主旨：檢送本局111年1月17日召開「臺南市政府建造執照及雜項執照簽證項目抽查復核小組」111年第1次復核會議紀錄，請查照。

「臺南市政府建造執照及雜項執照簽證項目抽查復核小組」

111 年度 1 次復核會議

臺南市政府建造執照及雜項執照簽證項目抽查復核小組 111 年度第 1 次會議記錄(111.1.17)

預申請雜照剖面

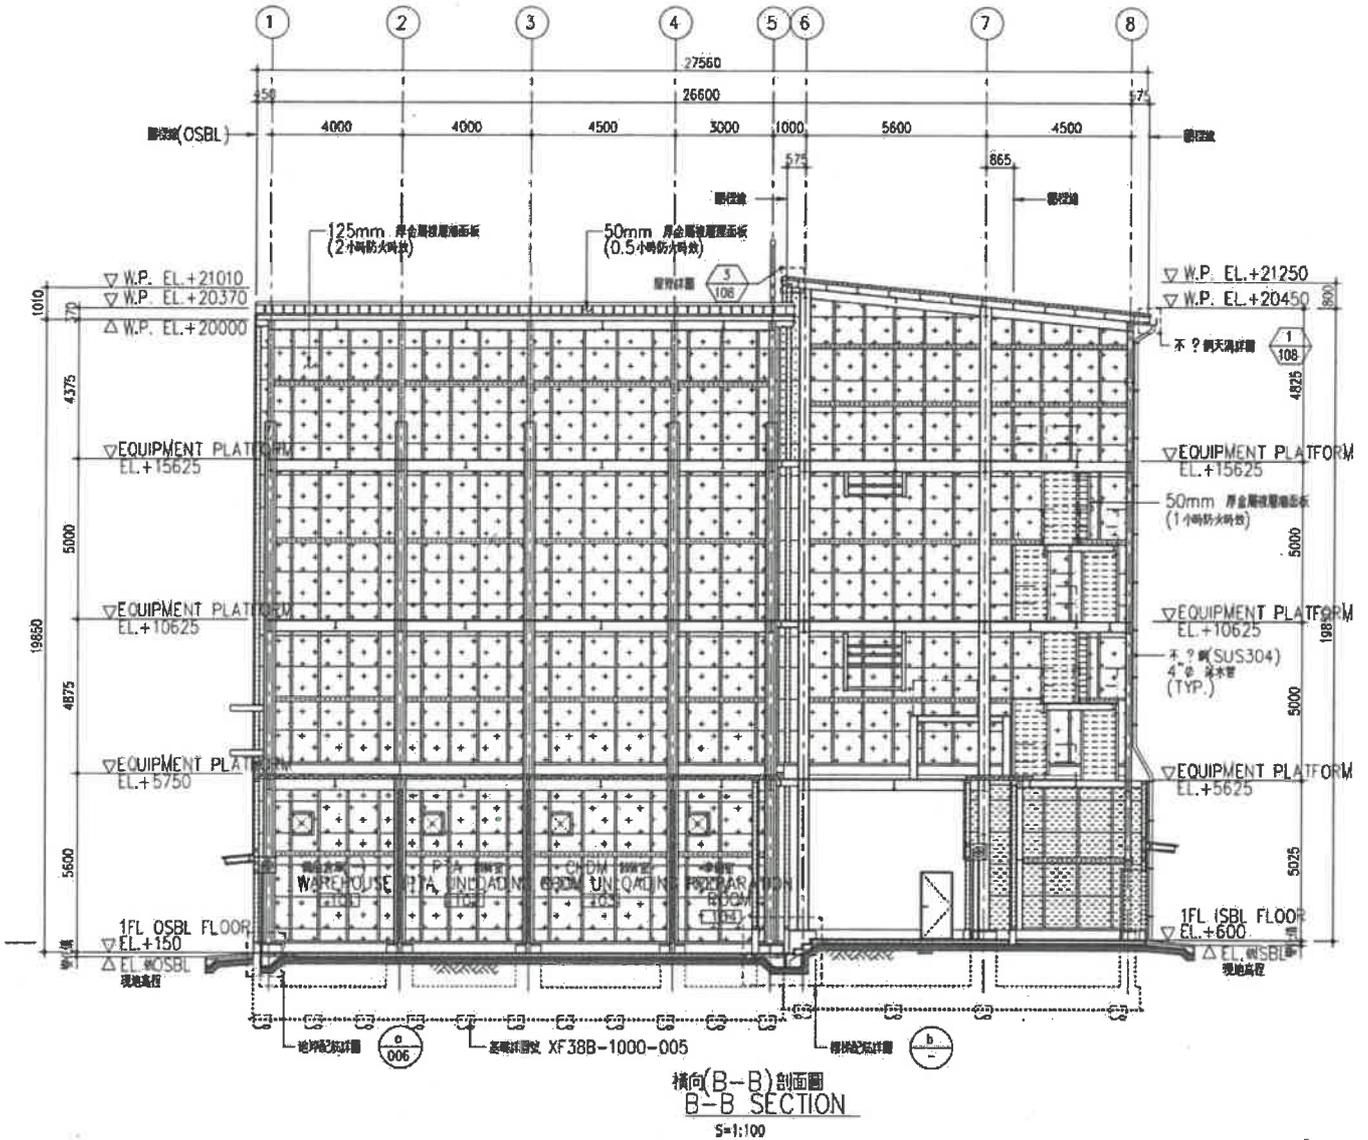
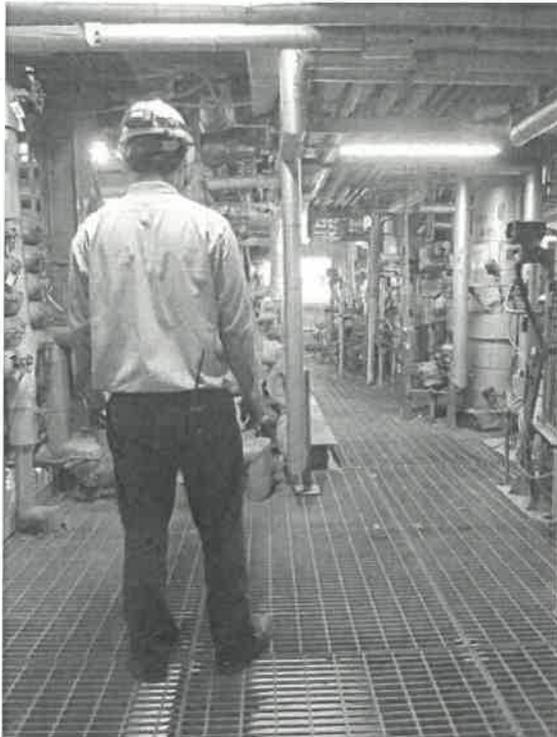
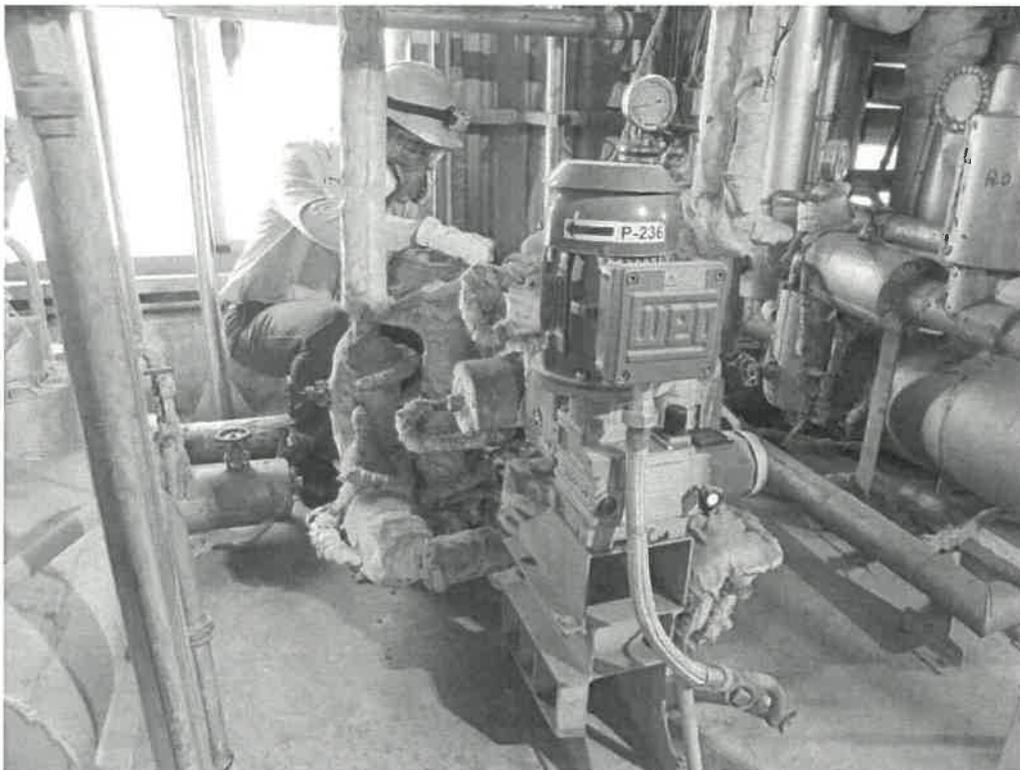
提案四：奇美實業股份有限公司於臺南市仁德區三甲子段 331 等 170 地號建築基地之 PETG 試驗工廠，其地面層之內部空間擬申請設置設備平台及維修通道等工程，是否得依申請雜項執照之規定辦理？又本案屬使用用途特殊，依建築技術規則建築設計施工編(以下簡稱本編)第 167 條第 3 項規定，得否免設置建築物之無障礙廁所？詳如說明，提請討論。(提案人：臺南市建築師公會)

- 一、本案 PETG 試驗工廠新建工程目前依法建築執照申請中。
- 二、本案地面層申請用途為 I 類危險工作場所，其內部空間因製程設備需求，擬於內部空間局部增加 3 層設備架台，僅供生產設備放置及維修通道(非居室)之使用，且增設之設備架台及維修通道平台空間樓板均為隔柵板，為維修人員短暫檢修時使用，亦非為居室空間，本案之設備平台與維修通道是否得視為雜項工作物，而以雜項執照繩之？詳附件 P6~P22
- 三、又廠內空間因設備配置及相關配管導致通道狹小不適行動不便者人員操作使用，其使用用途特殊，依本編第 167 條第 3 項規定，是否免設置無障礙廁？

決議：本案採個案決議：

- 一、本案建築物於地面層內部設置生產設備平台及維修走道，得視為雜項工作物，於申請建造執照時併案申請雜項執照。
- 二、本案建築物之地面層申請用途為 I 類危險工作場所，使用用途特殊，依本編第 167 條第 3 項規定，得免設置無障礙

廁所及室內無障礙通路，其餘無障礙設施仍應依規定檢討設置。

【提案六附件】

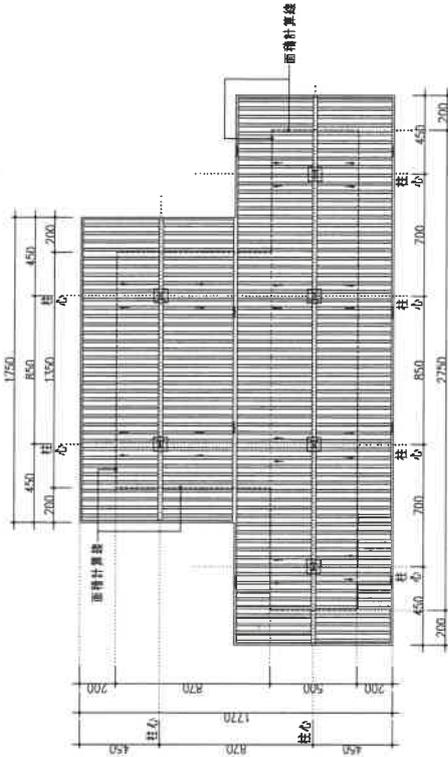
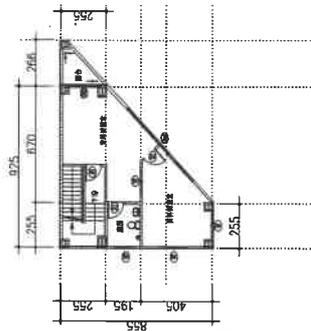
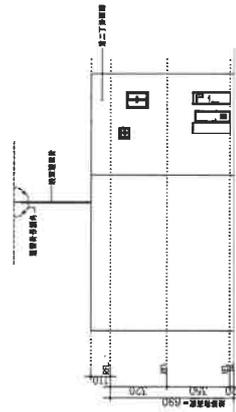
提案六：柏祥企業有限公司(義林南路加油站)於臺南市仁德區如意段 479、480-2 等 2 筆地號，擬申請加油站新建工程之建造執照，其站屋第 2 層空間之申請用途為資料儲藏室，非居室且不開放一般民眾使用，是否得免設置無障礙樓梯及昇降設備等設施？詳如說明，提請討論。(提案人：臺南市建築師公會)

說明：本案站屋第 2 層申請為資料儲藏室用途，主要供儲藏空間使用，需由一般作業人員搬運物品上下通達地面層，行動不便者者無法勝任。基於使用用途特殊，依建築技術規則建築設計施工編(以下簡稱本編)第 167 條第 3 項規定，是否得免設置建築物無障礙樓梯及昇降設備等設施？詳 P26-P27

本案得依 107.11.8 召開 108 年度第 8 次復核會議決議：「建築物貳層(含)以上樓層僅供非居室之儲藏室、…等空間，得免設置無障礙昇降設備及無障礙樓梯通達該樓層，且免再提復核會議討論。」之規定辦理。

決議：依臺南市建築師公會意見辦理。

【提 案 七 附 件】

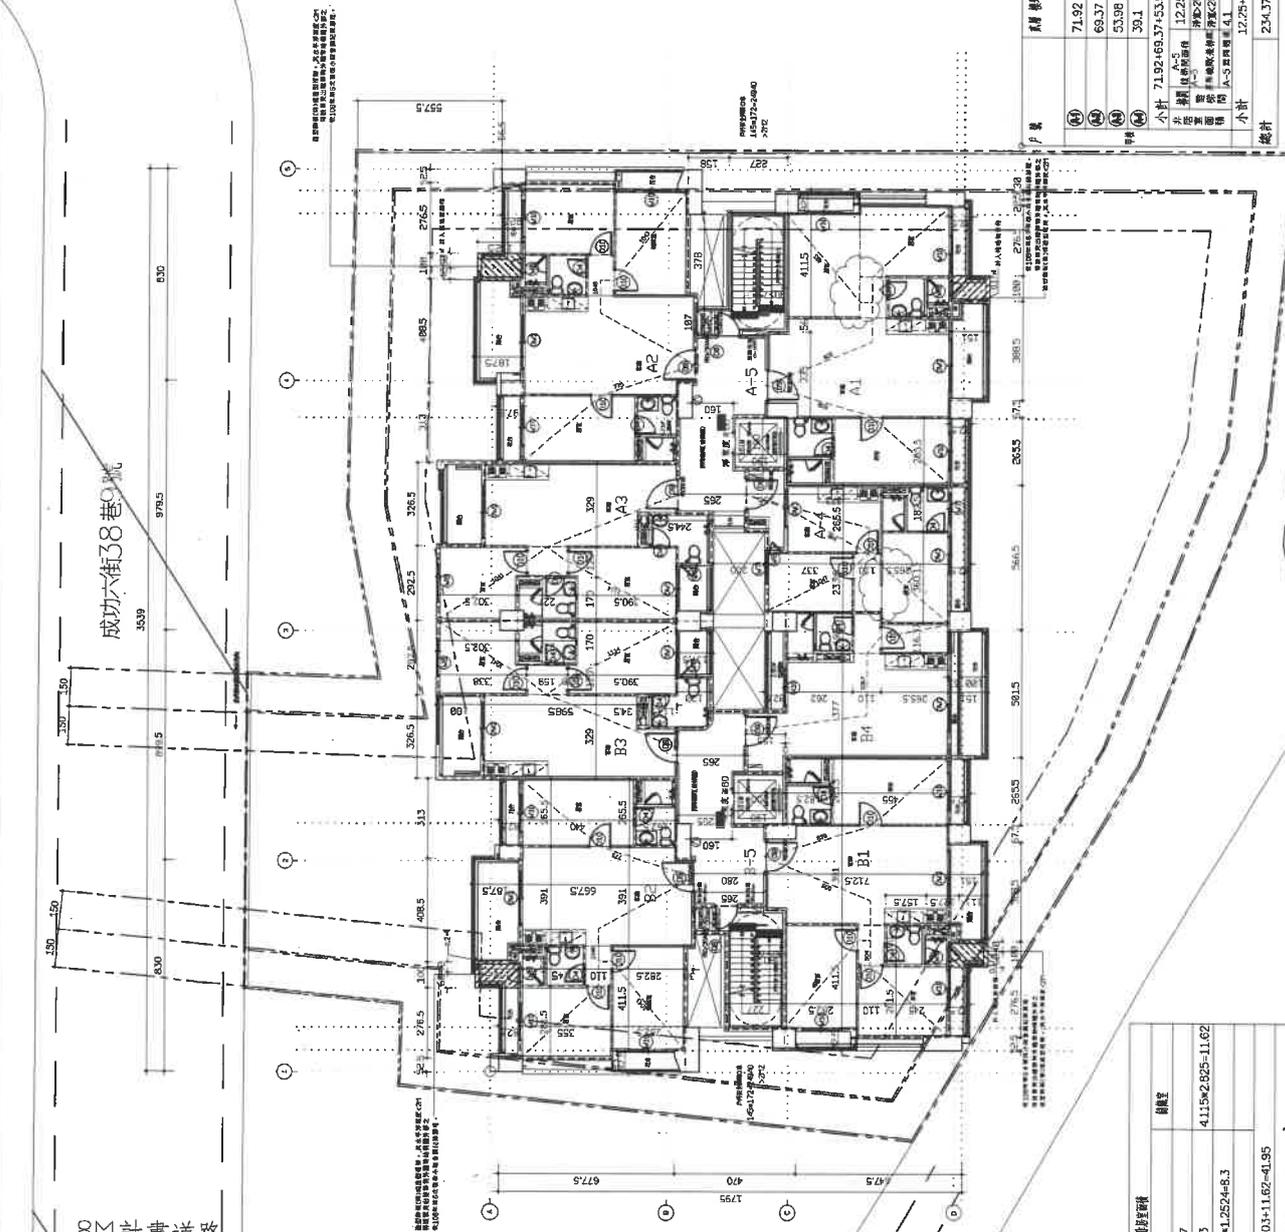
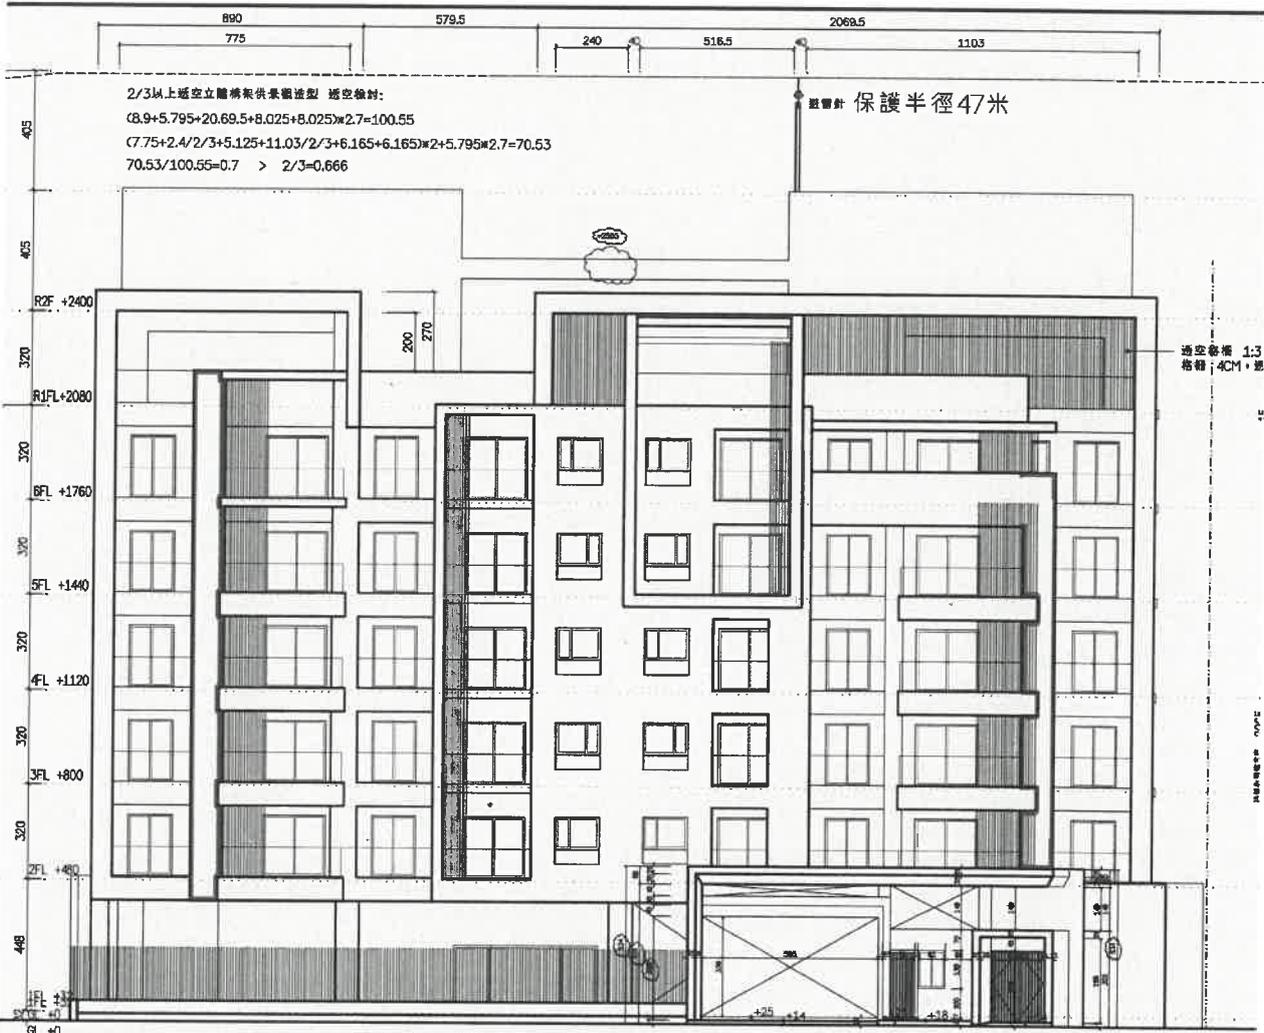
提案七：青普建設股份有限公司於臺南市歸仁北段 1494 地號建築基地，擬申請 6 層集合住宅新建工程之建造執照變更設計，依建築技術規則建築設計施工編(以下簡稱本編)第 89 條第 5 款規定，其「電梯間」面積計算檢討直通樓梯數量之疑義，詳如說明，提請討論。(提案人：臺南市建築師公會)

- 三、依107.4.13召開107年第2次復核會議提案六決議：「一、有關建築技術規則建築設計施工編第89條第5款所稱「電梯間」檢討時，以包括「昇降機道」及「昇降機間」為原則。二、另有關於昇降機間之適用，另案再議。三、倘有個案疑義提送法令復核小組會議討論。」
- 四、本案於檢討本編第89條第5款「電梯間」之面積時，係將「昇降機道」及「昇降機間」均納入電梯間之面積，故依本編第95條規定檢討直通樓梯數量時，其各該層之樓地板面積均將「昇降機道」及「昇降機間」(梯廳)之面積扣除，不計入該層樓地板面積檢討樓梯數量，是否允當？提請討論。(詳附件P28-P30)

- 一、本案已核准建造執照，其主要構造並已施工完竣，其「電梯間」面積，依107.4.13召開107年第2次復核會議提案六決議，於本編第95條規定檢討直通樓梯數量時，其各該層之樓地板面積得將「昇降機道」及「昇降機間」(梯廳)之面積扣除，不計入該層樓地板面積檢討樓梯數量。
- 二、後續「電梯間」之面積計算方式，另提本次復核會議討論。

決議：依臺南市建築師公會意見辦理。至於後續「電梯間」之面積計算方式，請臺南市建築師公會函詢其他五都建築師公會、臺南市政府工務局函詢其他五都主管建築機關之執行方式後，於下次復核會議再討論。

正向立面圖 (北向)

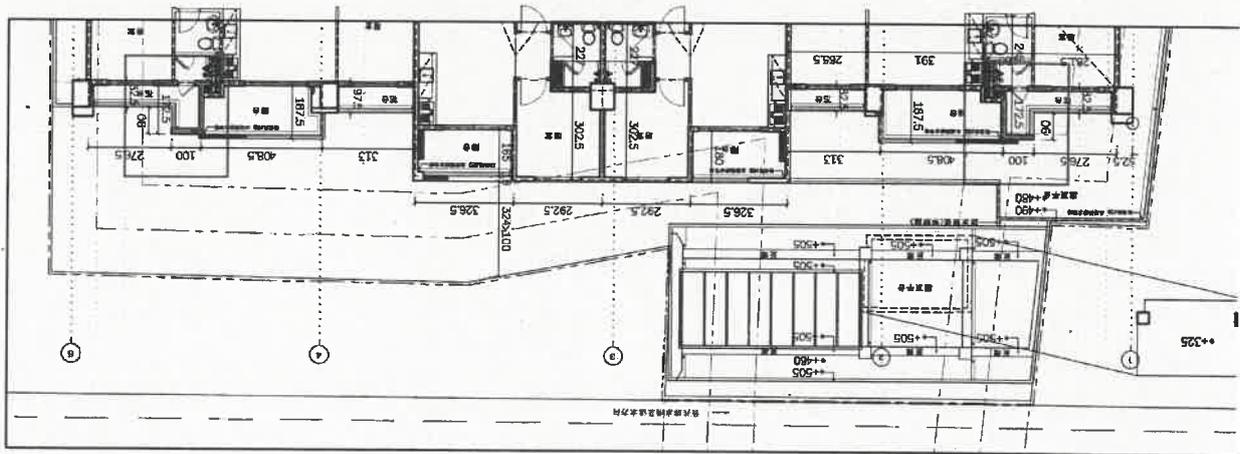
提案八：續上提案，本案申請新建建築物於建築物之外牆(不含花台或陽台)等結構體外部，設置突出造型框架，是否符合規定？詳如說明，提請討論。(提案人：臺南市建築師公會)

- 二、本案為 6 層新建建築物，擬於外牆之結構體外部設置設置突出之造型框架，於 X 向外突 100cm，於 Y 向外突 172.5cm。(詳附件 P31)，是否符合上揭會議決議之規定？提請討論。

本案為申請 6 層以上之建築物，依 108.9.16 召開 108 年度第 6 次復核會議提案二決議規定，得設置突出建築物柱、樑及外牆(不含陽台或花台)等結構體外部之造型飾板(條)或造型框架，其水平淨深度不得超過 2 公尺，且應於設計圖說標示設置之範圍及深度，並注意結構設計之合理性與安全性，以確保結構安全與逃生無虞。

決 議：依臺南市建築師公會意見辦理。

附圖(一) 建築物無障礙設施設計規範

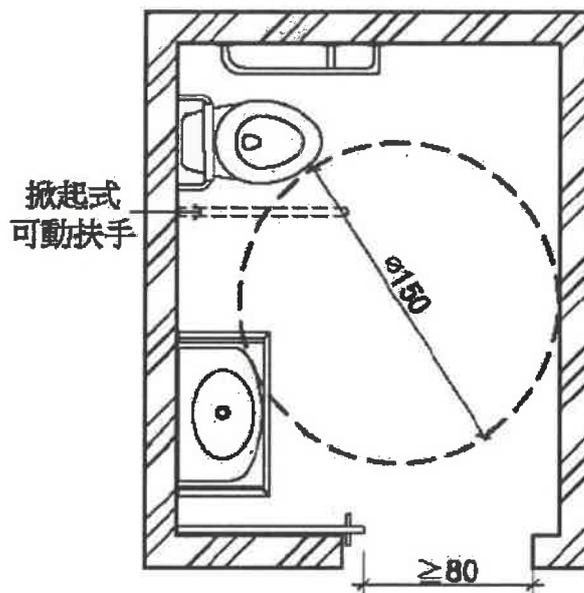
提案九：有關集合住宅(社會住宅)新建建築物，依「無障礙住宅設計基準及獎勵辦法」規定設計無障礙房型戶時，各戶專有部分之廁所無障礙設計，是否應依照建築技術規則建築設計施工編(以下簡稱本編)「第十章無障礙建築物」及「建築物無障礙設施設計規範」規定檢討無障礙浴室及廁所，是否需檢討其迴轉空間？詳如說明，提請討論。(提案人：臺南市建築師公會)

- 一、建築物無障礙設施設計規範 504.1 規定：「淨空間：無障礙廁所盥洗室應設置直徑 150 公分以上之迴轉空間…。」
- 二、建築物無障礙設施設計規範 606.2 規定：「迴轉空間：淋浴間內應設置直徑 150 公分以上之迴轉空間…。」
- 三、建築物無障礙設施設計規範 1003.2 規定：「迴轉空間：無障礙客房之衛浴設備空間應設置直徑 135 公分以上之迴轉空間…。」
- 四、本案因僅供集合住宅(H-2 組)使用，其各戶專有部分是否僅依「無障礙住宅設計基準及獎勵辦法」檢討其浴室及廁所即可？詳附件 P32-P33

- 一、本案建築物申請用途為 H-2 組之集合(社會)住宅使用，非申請 B-4 組用途，依本編第 167 條第 1 項第 2 款規定，供住宅使用之公寓大廈專有及約定專用部分，僅需於地面層設置無障礙通路，其餘部分仍依規定檢討設置無障礙設施。
- 二、本案為社會住宅，其浴室及廁所仍依住宅法第 38 條授權訂定「無障礙住宅設計基準及獎勵辦法」規定檢討設置。

決議：依臺南市建築師公會意見辦理。

【提案十附件】

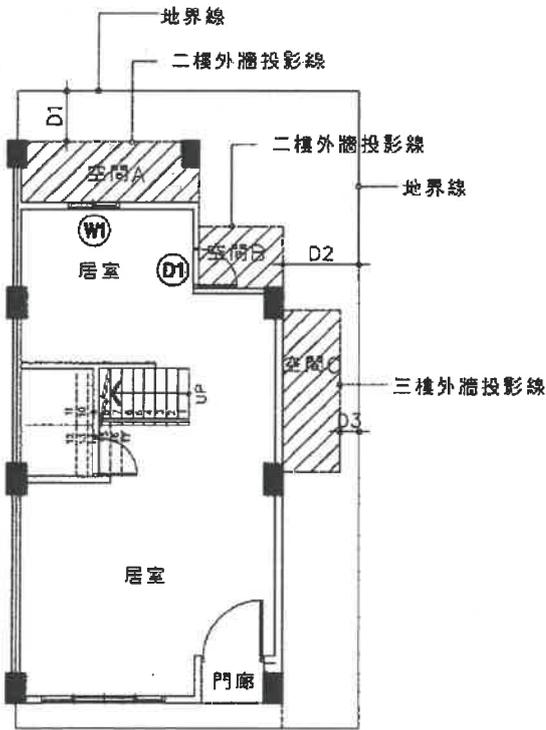
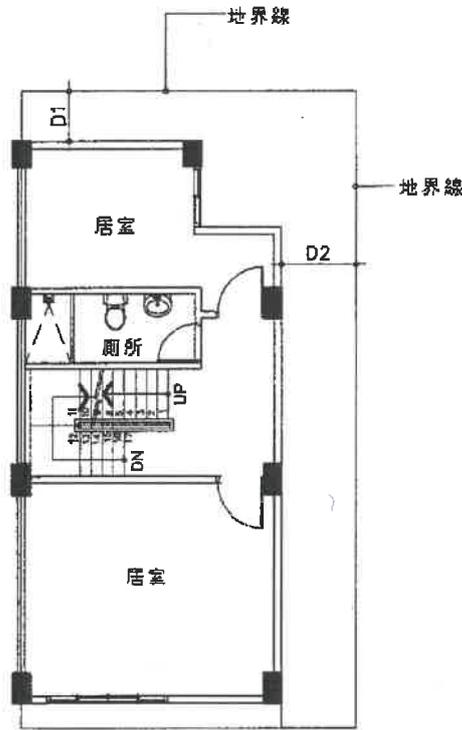
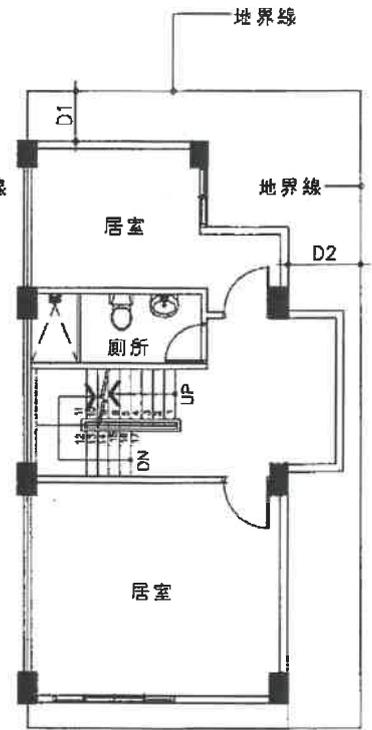
提案十：建築物貳(含)層以上樓層之外牆(最大水平投影面積)中心線投影於地面層區劃中心線以外之水平投影部分，其計算地面層之容積樓地板面積及樓地板面積疑義，詳如說明，提請討論。(提案人：臺南市建築師公會)

- 一、依 100 年 9 月 2 日召開 100 年第 5 次複核會議提案一決議略以：「...一、空間 A、B、C 均計入門廊面積檢討。……」詳附件 P34-P35
- 二、上揭類似圖例於地面層因無外牆，貳(含)層以上樓層之外牆(最大水平投影面積)中心線投影於地面層區劃中心線以外之水平投影部分，是否僅需檢討建築面積，不計入地面層之樓地板面積及容積樓地板面積？提請討論。

- 一、依 100 年 9 月 2 日召開 100 年第 5 次復核會議提案一決議圖例說明如下：
 - (一)空間 A：無外牆部分以地面層之柱心計算門廊面積，並計入地面層之樓地板面積及容積樓地板面積。
 - (二)空間 B：不計入地面層之樓地板面積及容積樓地板面積，且免註記空間名稱。
 - (三)空間 C：不計入地面層之樓地板面積及容積樓地板面積，且免註記空間名稱。
- 二、建築面積以其最大水平投影面積計算，爰建議地面層平面圖宜將建築面積(最大水平投影面積)及樓地板(含容積樓地板)面積之計算範圍區隔分別標示。
- 三、個案於執行如有疑義，得提復核會議討論。
